改善箇所説明図

自動変速機制御コンピュータ

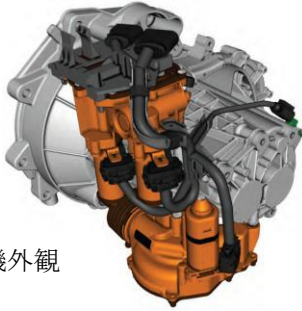
基準不適合発生箇所

自動変速機制御コンピュータのプログラムが不適切なため、走行中にギア位置やクラッチ位置を正確に検出できないことがある。そのため、ギア位置が固定されたり、最悪の場合、クラッチの締結が開放され、惰性走行状態となり、車両停車後に発進不能となるおそれがある。

改善の内容

自動変速機制御コンピュータの品番を確認し、プログラムを書き換える。
または、プログラムを書き換えた自動変速機制御コンピュータに交換する。
